**ПАСПОРТ
ДОСТУПНОСТИ ОБЪЕКТА СОЦИАЛЬНОЙ
ИНФРАСТРУКТУРЫ
НА ДОСТУПНОСТЬ ДЛЯ ИНВАЛИДОВ
И МАЛОМОБИЛЬНЫХ ГРУПП НАСЕЛЕНИЯ**

Филиал муниципального общеобразовательного учреждения Абатская
СОШ №2 Болдыревская средняя общеобразовательная школа
Тюменская область Абатский район с. Болдырево ул. Молодёжная 13.

**ПАСПОРТ ДОСТУПНОСТИ
объекта социальной инфраструктуры (ОСИ)
№ 428-ОО**

**АКТ ОБСЛЕДОВАНИЯ № 1042
объекта социальной инфраструктуры
К ПАСПОРТУ ДОСТУПНОСТИ ОСИ
№ 428-ОО**

фото №5

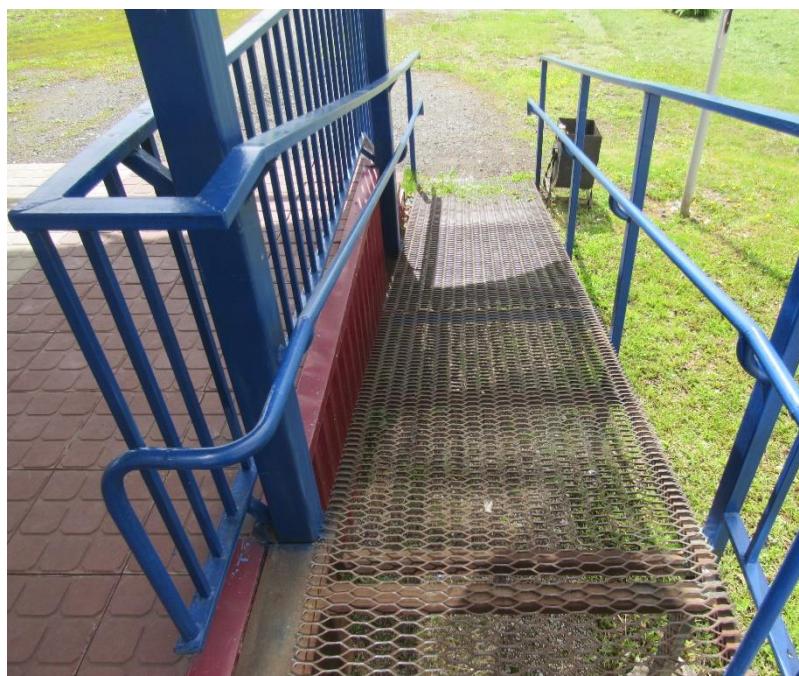
2.2	Пандус	есть	-	5-6	-устройство поручней пандуса не соответствует требованиям ГОСТ Р 51261-2022; -уклон пандуса составляет более 5%; -отсутствует кнопка вызова помощи перед пандусом.	K	-обустроить поручни пандуса по ГОСТ Р 51261-2022; -установить кнопку вызова помощи перед пандусом, в доступном для инвалида месте, на высоте 0,85-1,1 м; -предусмотреть оказание ситуационной помощи.	Текущий ремонт, организационные мероприятия

фото №10

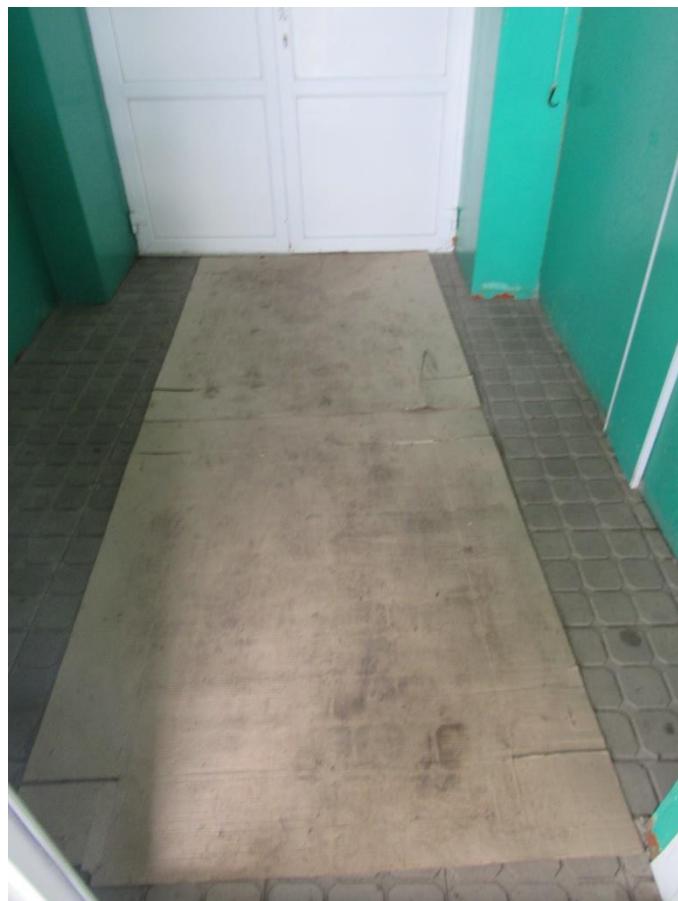
контрастным цветом; -при входе в здание отсутствует тактильная вывеска организации, дублированная шрифтом Брайля; -при входе в здание отсутствует электронное информационное табло типа «бегущая строка»; -имеются пороги высотой более 0,014 м.		-дверные ручки входных дверей выделить контрастным цветом; -при входе в здание установить тактильную вывеску организации, дублированную шрифтом Брайля, на высоте 1,2-1,6 м от пола, со стороны дверной ручки, на расстоянии 0,1 м от края дверного полотна; -при входе в здание установить электронное информационное табло типа «бегущая строка»; -предусмотреть приставные минипандусы к порогам, либо оказание ситуационной помощи.	
2.5	Тамбур	есть	По плану	10	-не выявлено.	К,О,С,Г,У	-не требуется.	Не нуждается

фото №31

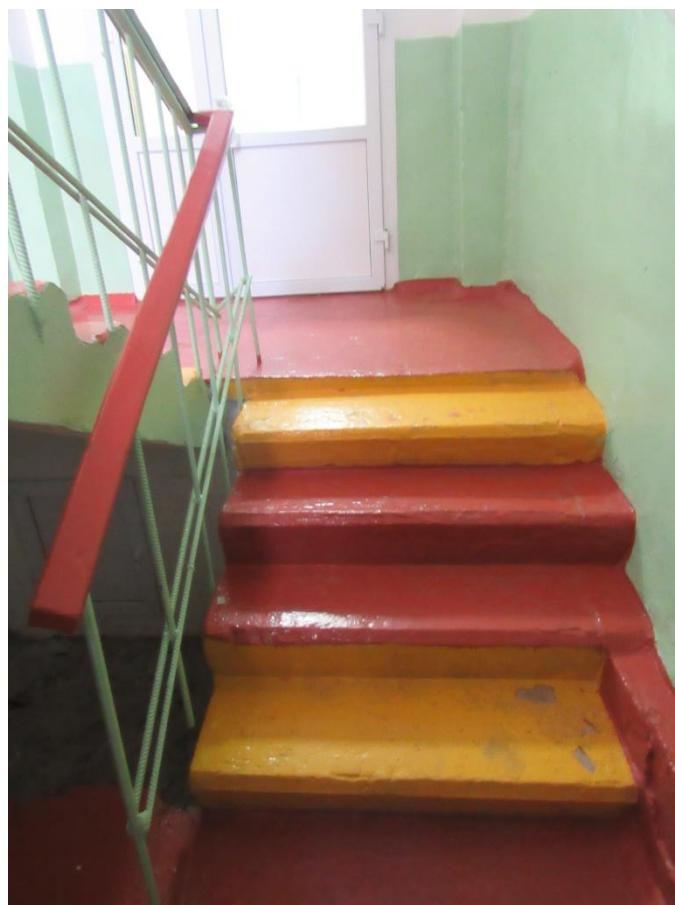
3.6	Пути эвакуации (в т.ч. зоны безопасности)	есть	По плану	29-44	-внутренняя эвакуационная лестница не обустроена опорным	К,О	-внутреннюю эвакуационную лестницу обустроить опорными	Текущий ремонт, индивидуальное решение с ТСР,

<p>поручнем с одной стороны;;</p> <p>-рядом с эвакуационными выходами отсутствуют пиктограммы «пути эвакуации» -на эвакуационных выходах встречаются пороги и перепады высот величиной более 0,014 м;</p> <p>-встречаются дверные ручки эвакуационных дверей, не выделенные контрастным цветом.</p>		<p>поручнями в соответствии с требованиями ГОСТ Р 51261-2022;</p> <p>-установить пиктограммы «пути эвакуации» рядом с эвакуационными выходами;</p> <p>-дверные ручки эвакуационных дверей выделить контрастным цветом;</p> <p>-предусмотреть приставные минипандусы к порогам, либо оказание ситуационной помощи;</p> <p>-для эвакуации инвалидов на кресле-коляске с этажей выше первого предусмотреть использование лестничного подъёмника (ступенькохода) с оказанием ситуационной помощи.</p>	организационные мероприятия
--	--	--	--	---	--	---	-----------------------------

фото №65

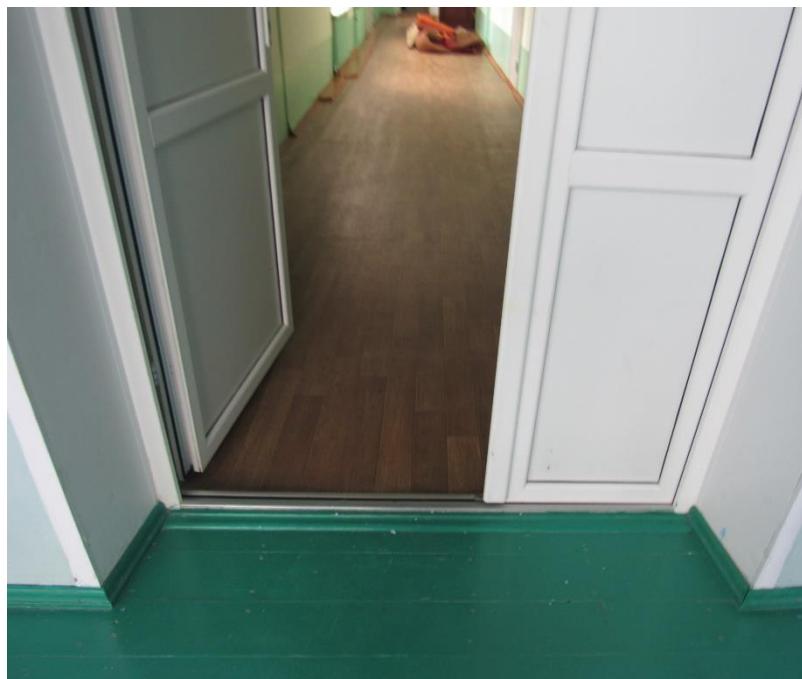
4.2	Зальная форма обслуживания (столовая, спортивный зал)	есть	По плану	59-65	-при входах в столовую и спортивный залы отсутствуют тактильные таблички с названиями помещений, дублированные шрифтом Брайля; -дверные ручки входов в залы не выделены контрастным цветом.	C	-дверные ручки входов в залы выделить контрастным цветом; -установить тактильные таблички с названиями помещений, дублированные шрифтом Брайля, на входах в столовую и спортивный залы, рядом с дверью, со стороны дверной ручки, на расстоянии 0,1 м от края дверного полотна, на высоте 1,2-1,6 м от пола.	Текущий ремонт

фото №73

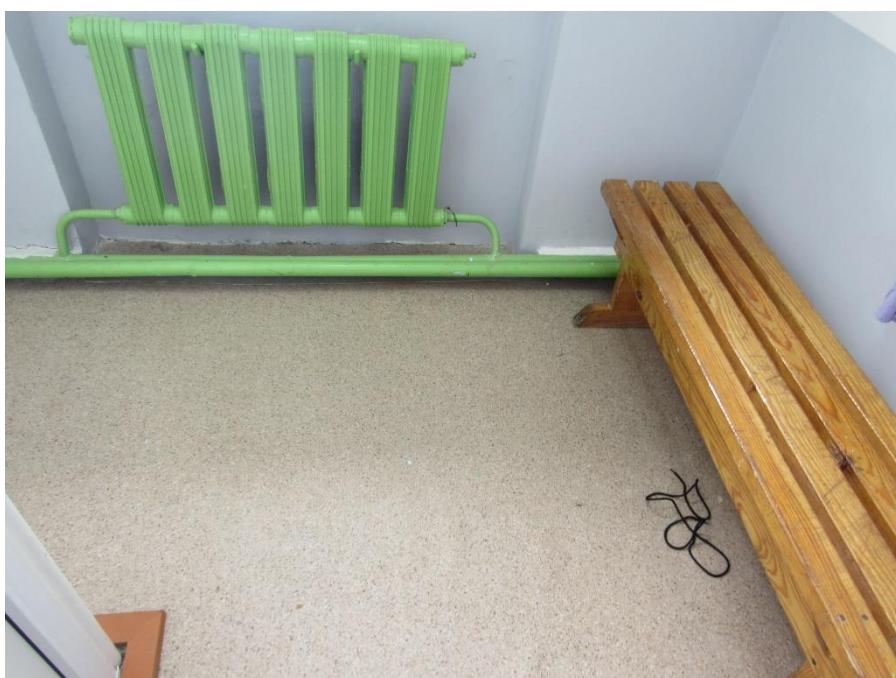
5.3	Бытовая комната (гардероб, раздевалки спортзала)	есть	По плану	66-74	<p>-при входе в гардероб отсутствует тактильная табличка с названием помещения, дублированная шрифтом Брайля;</p> <p>-дверные ручки входов в раздевалки спортзала, раздевальные кабинки, и гардероб не выделены контрастным цветом;</p> <p>-при входах в раздевалки отсутствуют тактильные кабинетные таблички, дублированные шрифтом Брайля;</p> <p>-при входе в раздевальные кабинки имеются пороги высотой более 0,014 м;</p> <p>-ширина прохода в раздевальные кабинки менее 0,9 м.</p>	C,O	<p>-установить тактильные таблички, дублированные шрифтом Брайля, при входах в раздевалки спортзала и при входе в гардероб, рядом с дверью, со стороны дверной ручки, на расстоянии 0,1 м от края дверного полотна, на высоте 1,2-1,6 м от пола;</p> <p>-дверные ручки выделить контрастным цветом;</p> <p>-предусмотреть оказание ситуационной помощи.</p>	Текущий ремонт, организационные мероприятия

фото №83

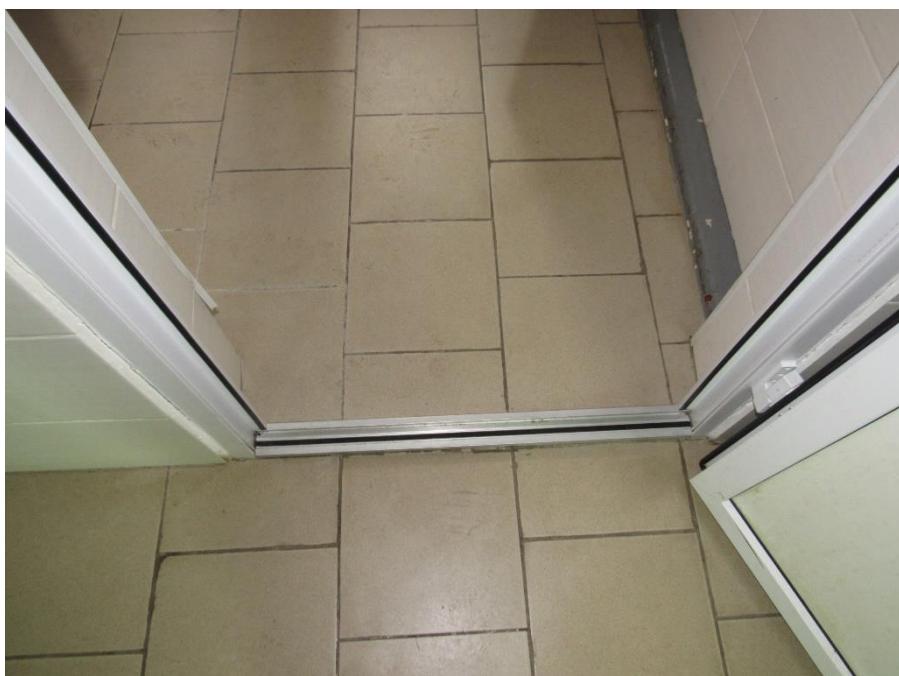
5.1	Туалетная комната	есть	По плану	78-86	-не предусмотрена доступная туалетная кабина для инвалидов в блоке туалетных кабин; -дверные ручки при входах в блоки общественных туалетов не выделены контрастным цветом; -отсутствуют поручни около раковины и унитаза; -отсутствует поворотное зеркало над раковиной; - отсутствует крючок для костылей и трости; -отсутствует связь с администратором.	K, O, C	-дверные ручки при входах в блоки общественных туалетов выделить контрастным цветом; -на первом этаже предусмотреть доступную кабину уборной. оборудованную в соответствии с требованиями СП 59.13330.2020 (при наличии технической возможности): -установить поручни около раковины и унитаза в соответствии с требованиями ГОСТ Р 51261-2022; -установить поворотное зеркало над раковиной; -установить крючок для трости и костылей около раковины; -установить кнопку вызова помощи с пиктограммой рядом с унитазом, в доступном для инвалида месте.	Текущий ремонт, индивидуальное решение с ТСР
